1. Результаты обследования территории, прилегающей к зданию (участка)

Фото № 6 Лестница (наружная), Пандус (наружный)

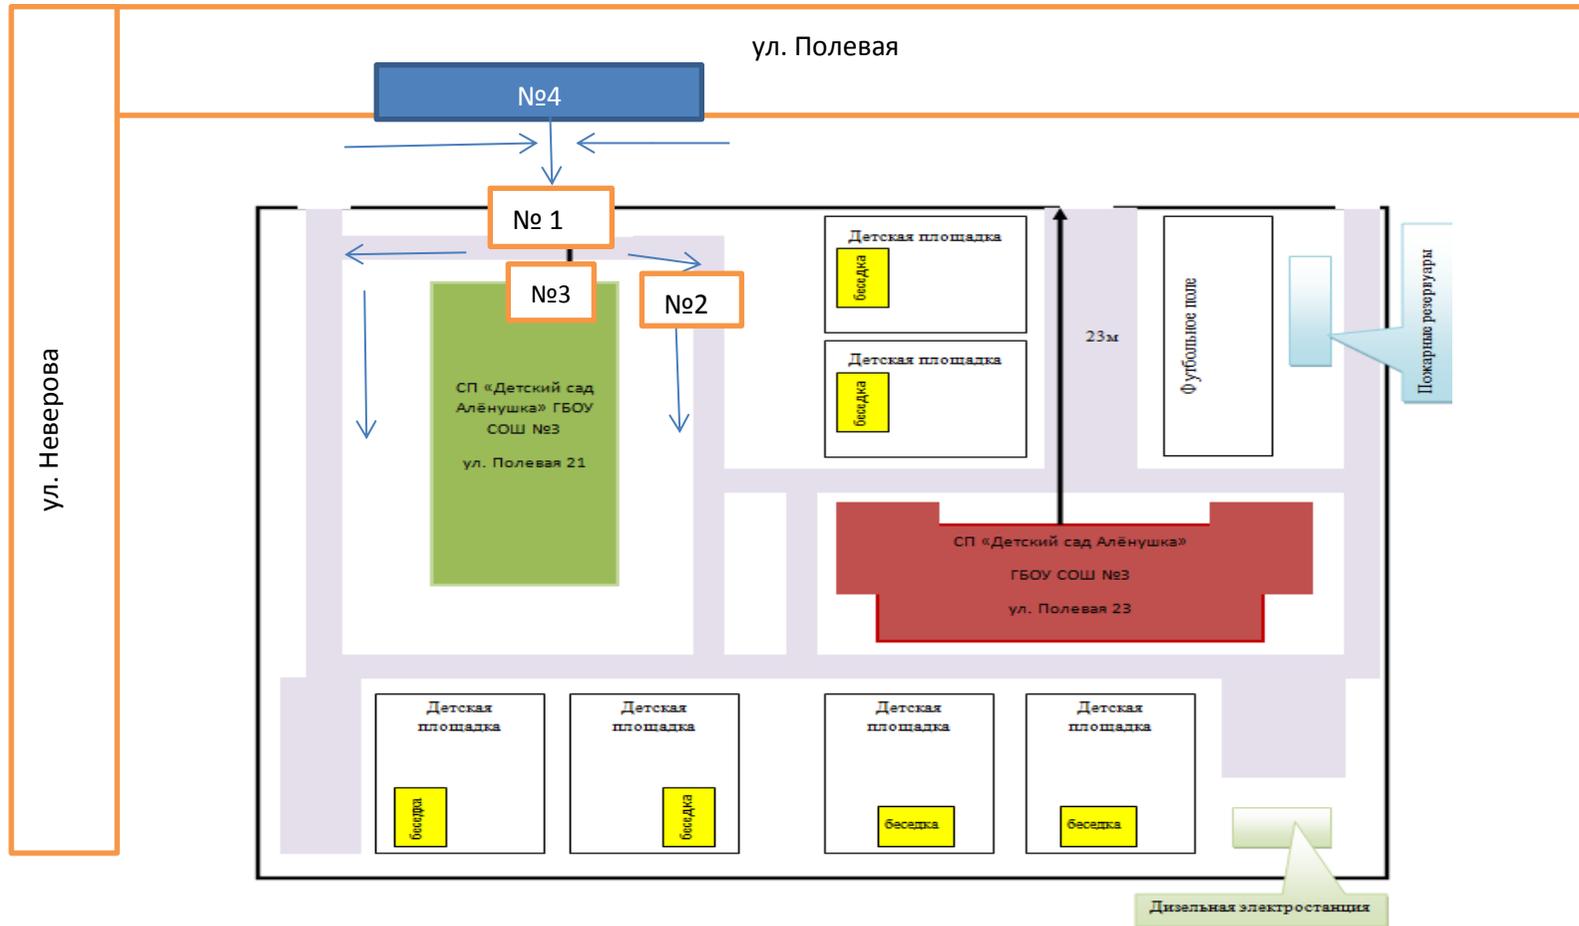
1.3	Лестница (наружная)	есть	№ 3	6	-отсутствуют предупредительные тактильные полосы; -ступени лестничных маршей не выделены.	О,С	- оборудовать в соответствии с СП 59.13330.2016	Индивидуальное решение с ТСР

1.4	Пандус (наружный)	есть	№ 3	6	-расстояние между поручнями больше; -отсутствует антискользящее покрытие.	К,О	-- оборудовать в соответствии с СП 59.13330.2016 п.5.1.15	Индивидуальное решение с ТСР

Фото № 9 Лестница (наружная)

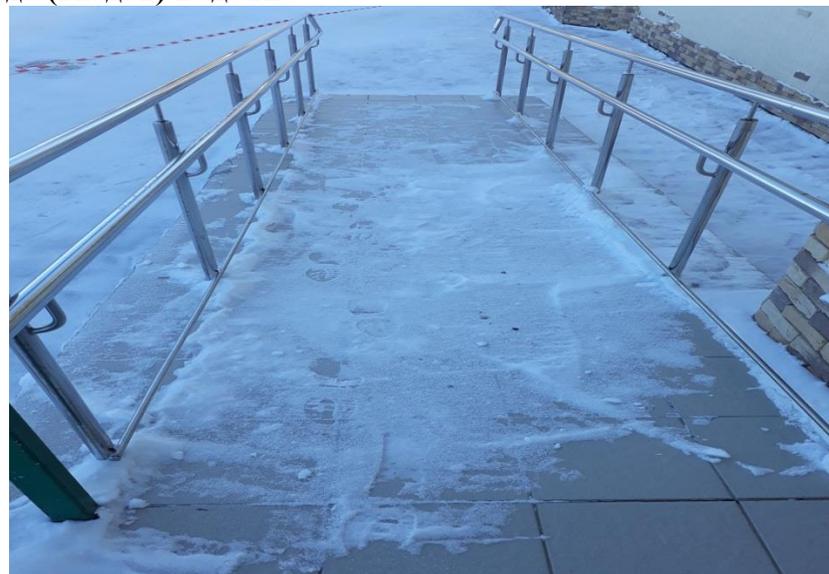
2.1	Лестница (наружная)	есть	№5	№9	-отсутствуют предупредительные тактильные полосы; -ступени лестничных маршей не выделены.	О,С	- оборудовать в соответствии с СП 59.13330.2016	Индивидуальное решение с ТСР

Фото №10 Пандус (наружный)

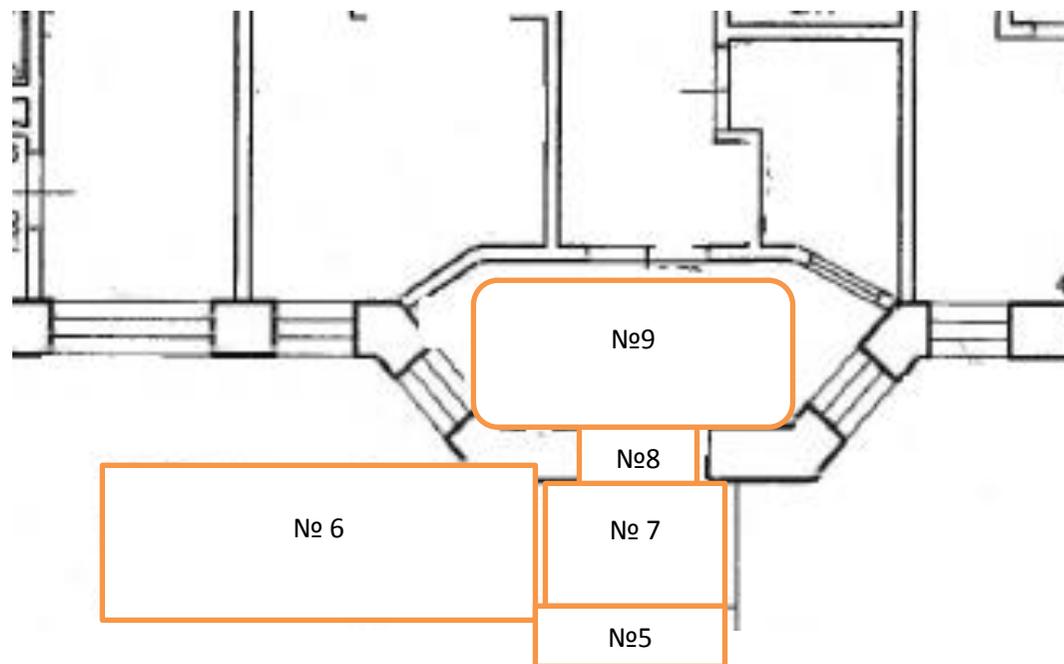
2.2	Пандус (наружный)	есть	№6	№10	-расстояние между поручнями больше. -отсутствует антискользящее покрытие.	К,О	-оборудовать в соответствии с СП 59.13330.2016 п.5.1.15	Индивидуальное решение с ТСР

Фото №16 Коридор (2этаж)

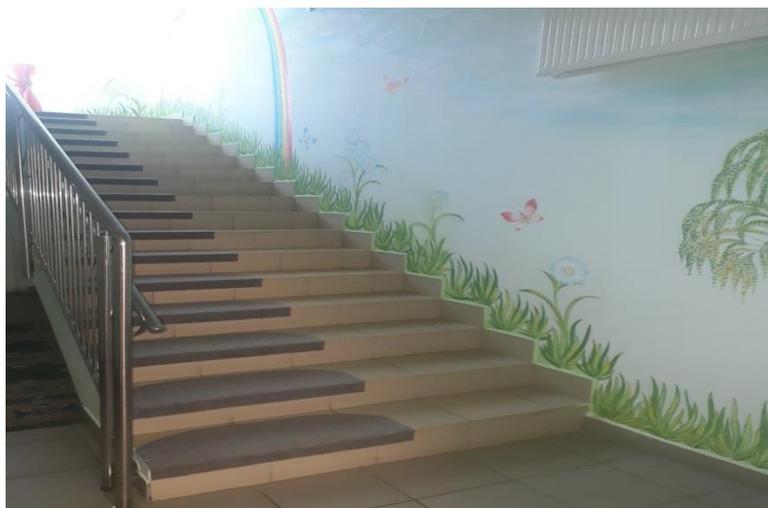
3.1	Коридор (вестибюль, зона ожидания, галерея, балкон)	есть	-	№ 13, 14,15,16	-отсутствуют поручни, знаки доступности, пиктограммы, речевые информаторы и маяки, опорные устройства, тактильные предупреждающие таблички; -отсутствует зона отдыха и место ожидания.	К,О,С,Г	- оборудовать в соответствии с СП 59.13330.2016	Индивидуальное решение с ТСР

Фото №21 Пути эвакуации (1 этаж)

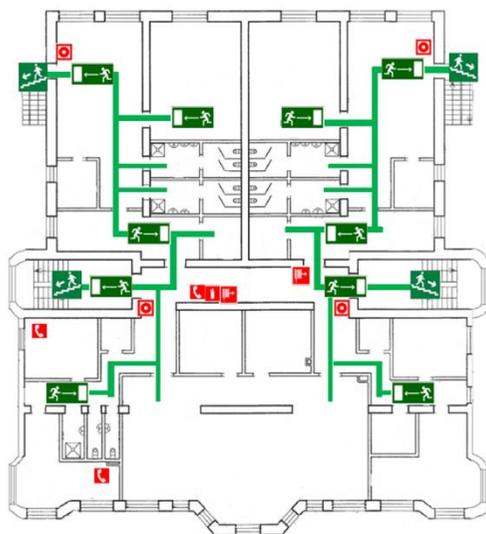
3.6	Пути эвакуации (в т.ч. зоны безопасности)	есть	№ 10, 11	№21, 22	-не обозначены пути эвакуации; - отсутствует зона безопасности.	К,О,С,Г	- оборудовать в соответствии с СП 59.13330.2016	Индивидуальное решение с ТСР
	Общие требования						Пути движения внутри здания должны быть предусмотрены для беспрепятственного, безопасного и удобного передвижения инвалидов всех категорий и МГН с учетом требований СП 59.13330.2016

Фото №23 Кабинетная форма обслуживания

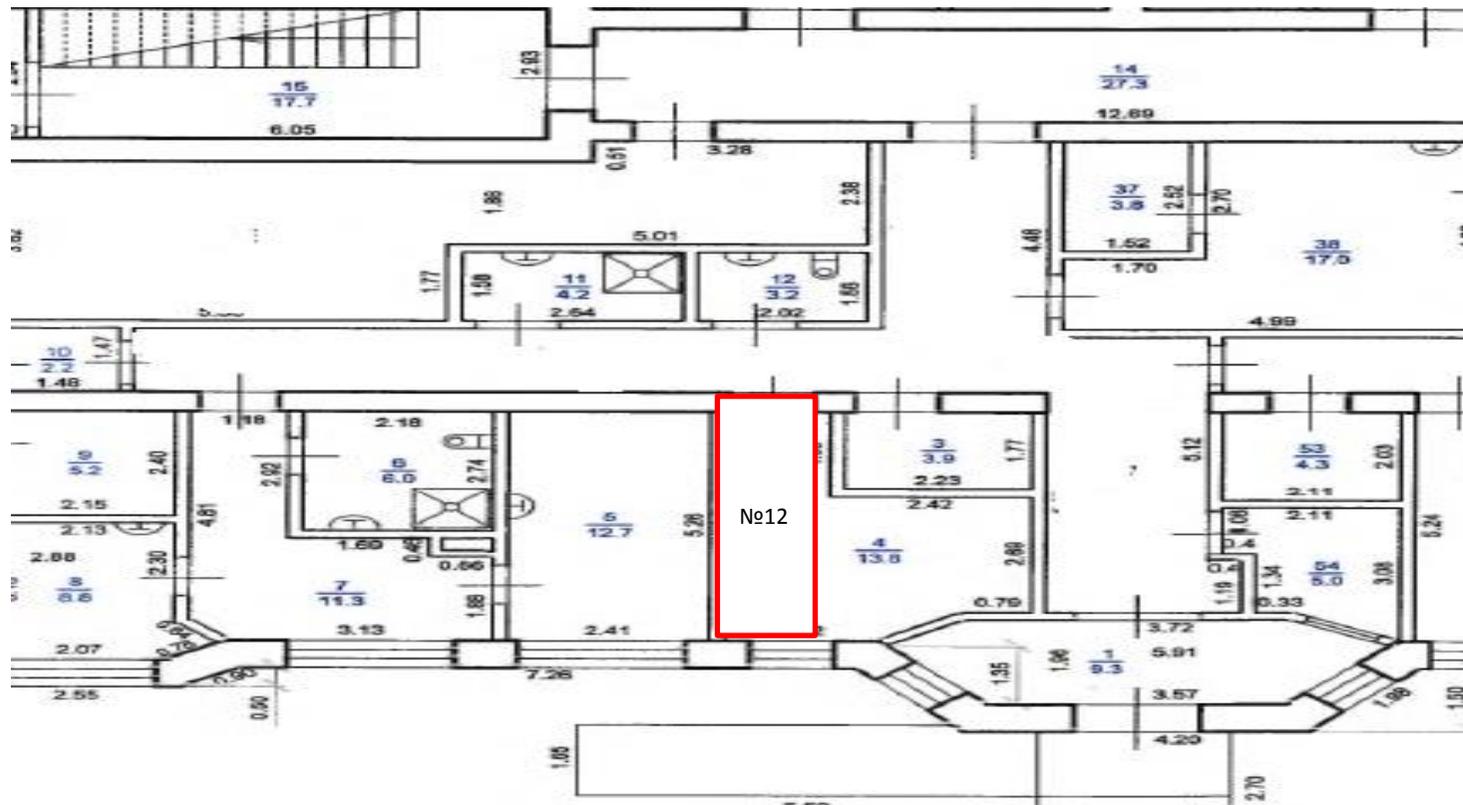
4.1	Кабинетная форма обслуживания	есть	№12	№23, 24	- ненормативное размещение информационных обозначений помещений; - не организовано донесение информации в доступной форме людям с нарушениями восприятия.	К,О,С,Г	-установить информационные рельефные таблички к каждому помещению рядом с дверью на высоте от 1,4 до 1,75 м со стороны дверной ручки. Выделить места с возможностью усиления звука и дублированием звуковой и визуальной информации (приобретение переносной индукционной системы, организация сурдоперевода) СП 59.13330.2016 п.3	Индивидуальное решение с ТСР

Фото №25 Туалетная комната

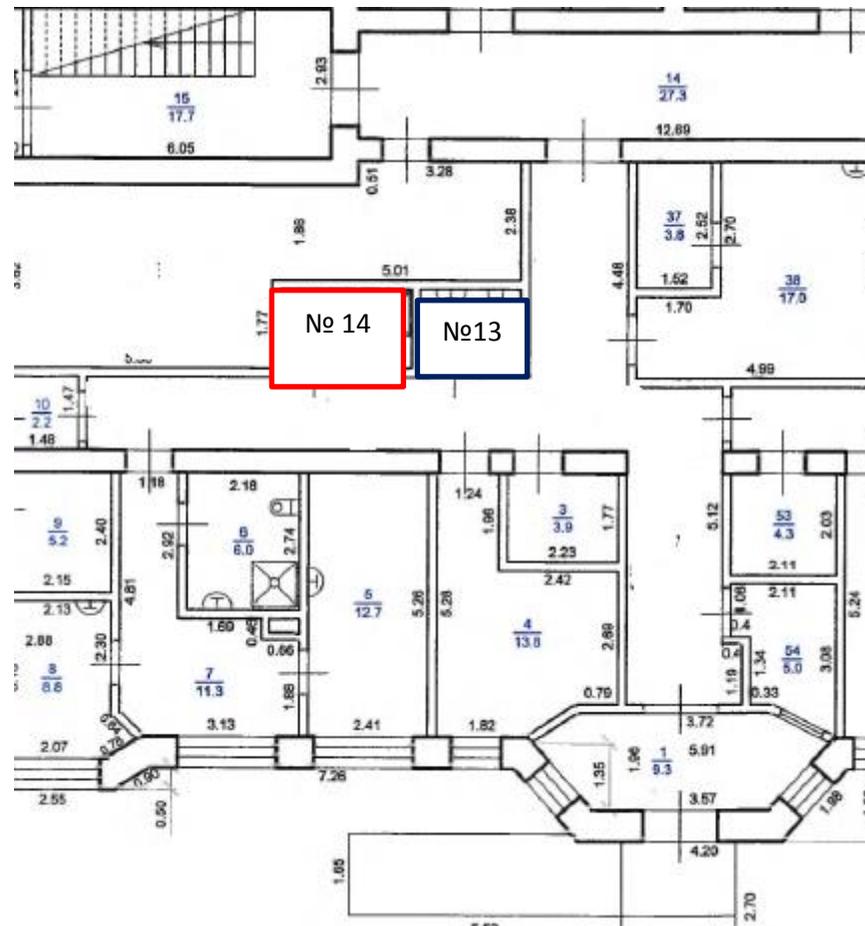
5.1	Туалетная комната	есть	№13	№25	- не оборудованы поручнями, тактильными предупреждающими табличками.	К,О,С,Г	- туалетная комната должна соответствовать требованиям СП 59.13330.2016 п.6.3	Индивидуальное решение с ТСР
